Ändring av fastställd skötselplan för Häringe-Hammersta naturreservat, Haninge kommun

Beslut

511-2009-070664
0136-02-013

Karta II a) Skötselkarta, naturreservatet Häringe-Hammersta, norra delen

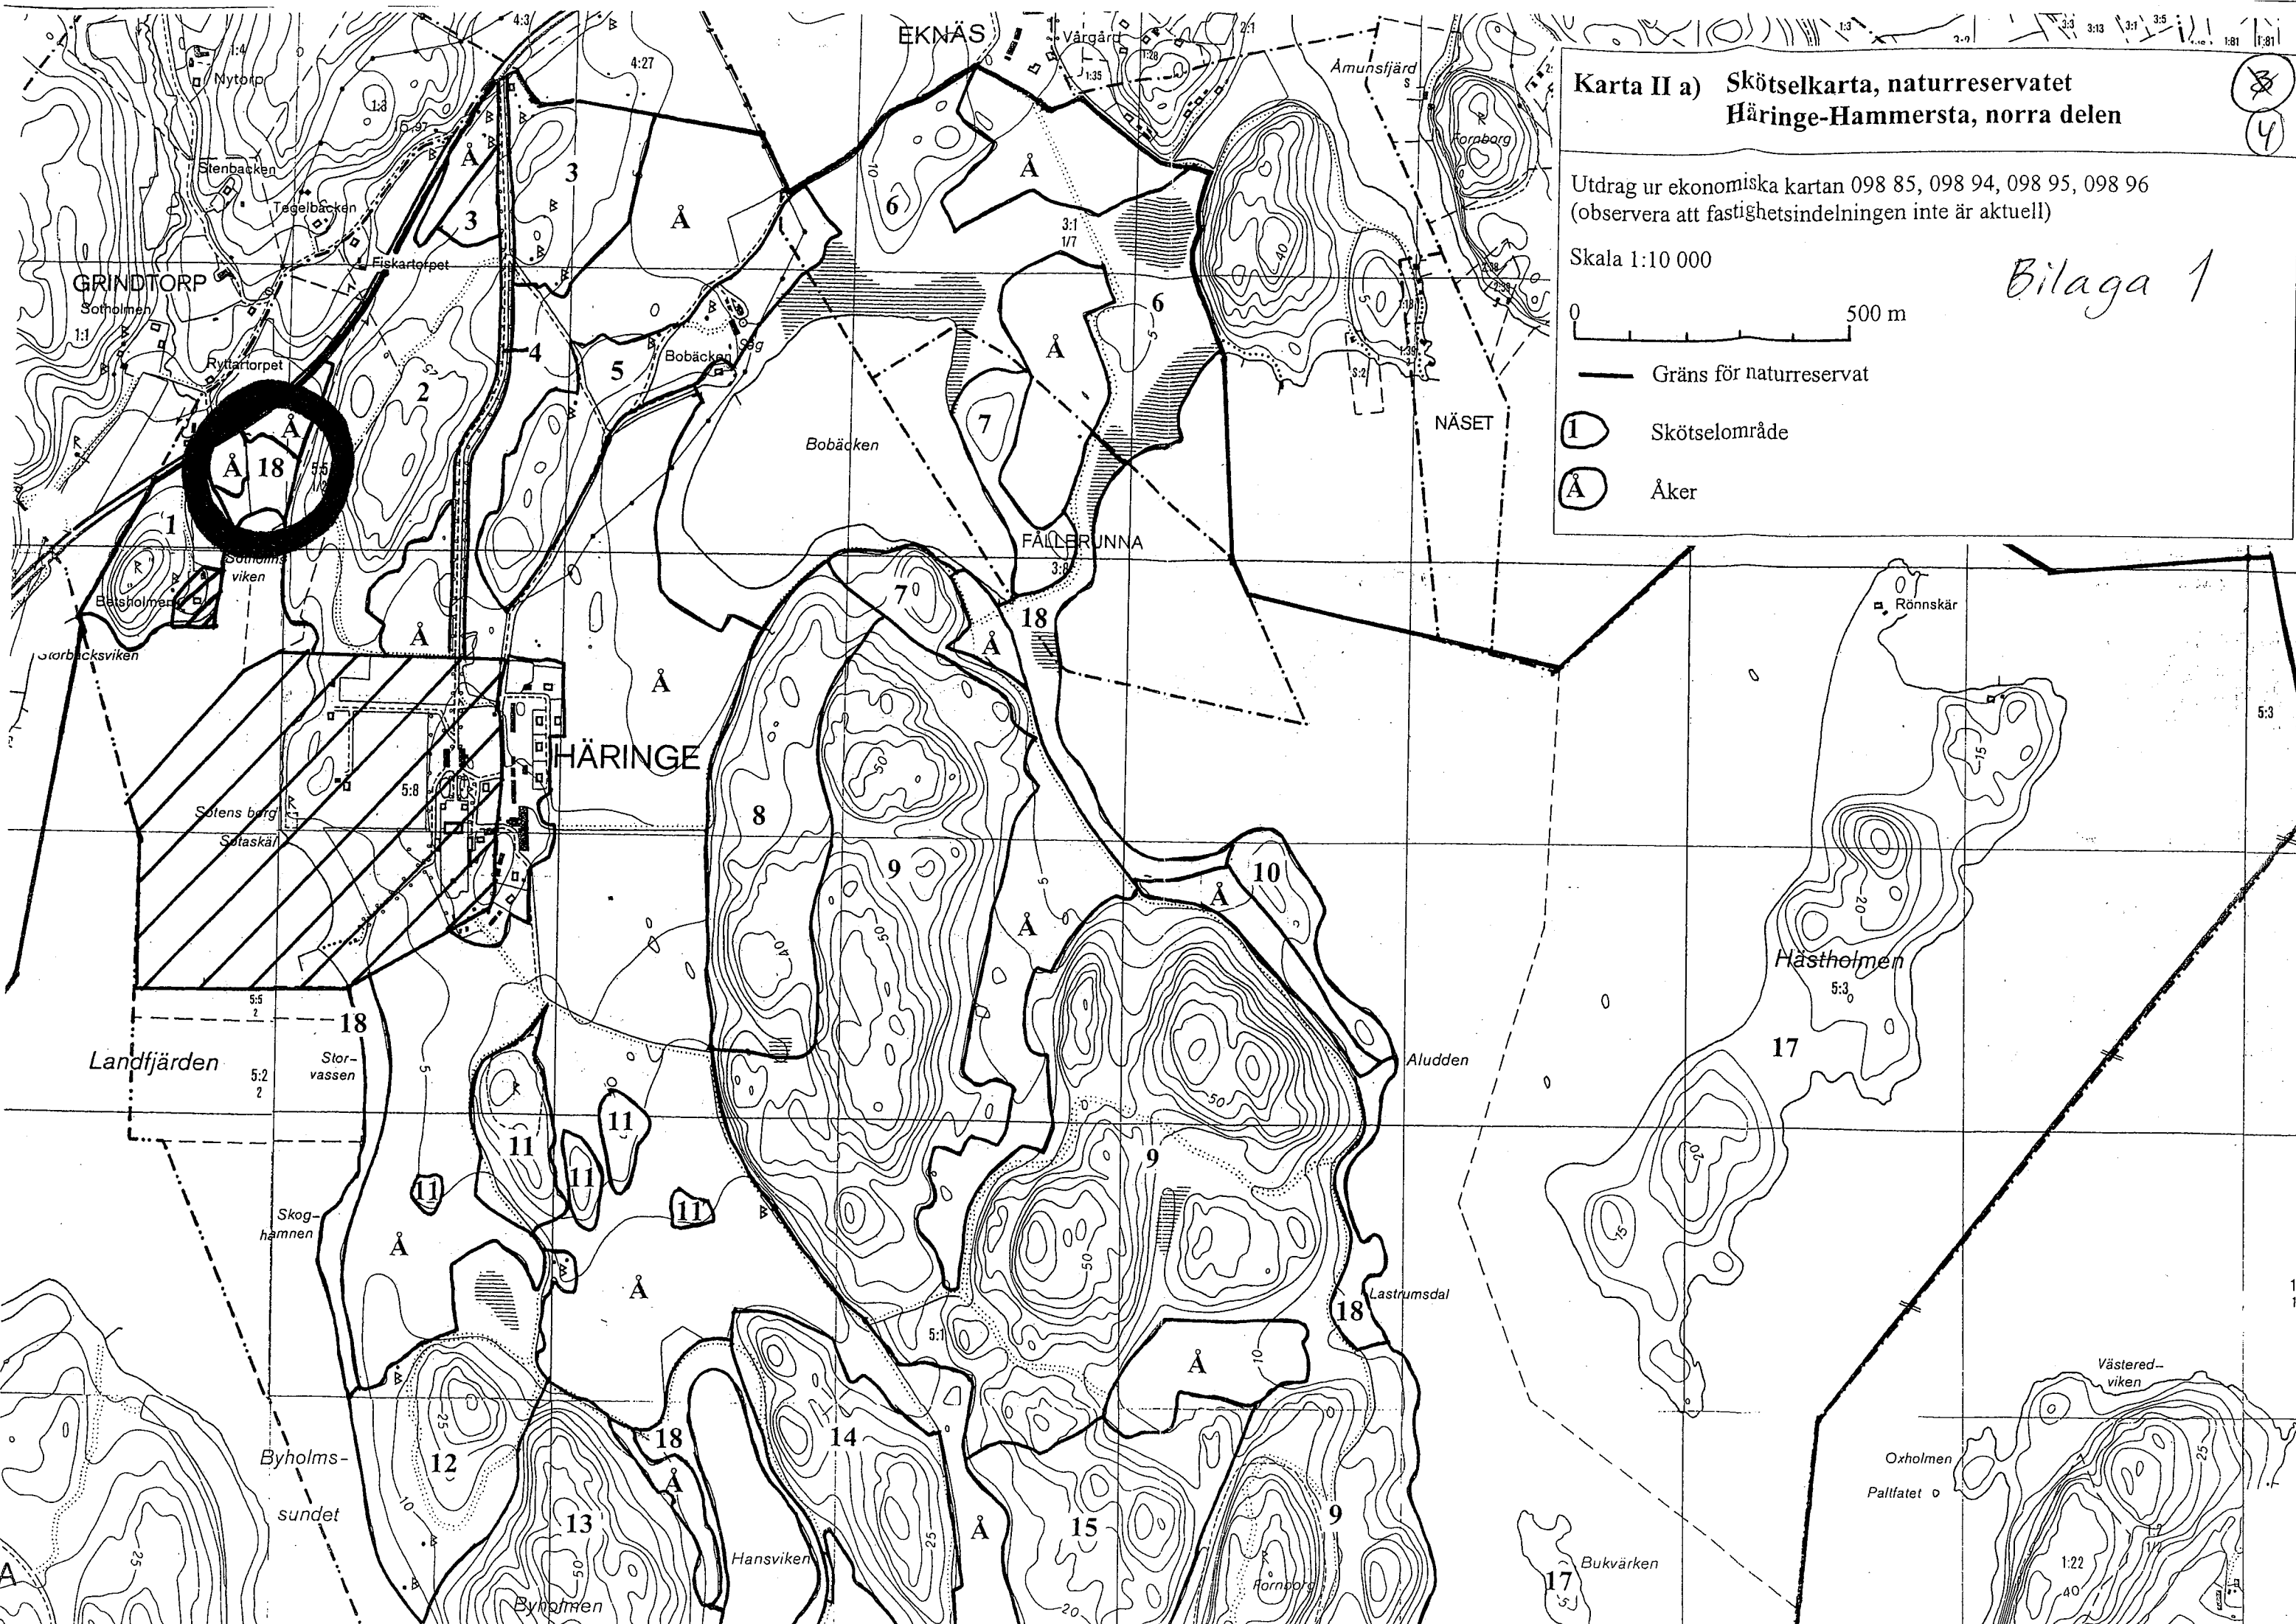
Länsstyrelsen beslutar med stöd av 3 § förordning (1998:1252) om områdesskydd enligt miljöbalken m. m. att revidera lydelsen av skötselplanen för naturreservatet Häringe-Hammersta i Haninge kommun, fastställd av Länsstyrelsen 2004-07-05, diarienummer 18513-2001-24474, beträffande skötselområde 18 enligt följande.

Öppna, hävdade strandängar i de områden där det är praktiskt och ekonomiskt möjligt. Rastlokal för vadare och änder. I området runt Träsksjöbäckens utlopp, se bifogad karta, kan en våtmark anläggas för att gynna fiskföryngring samt övrigt växt- och djurliv.
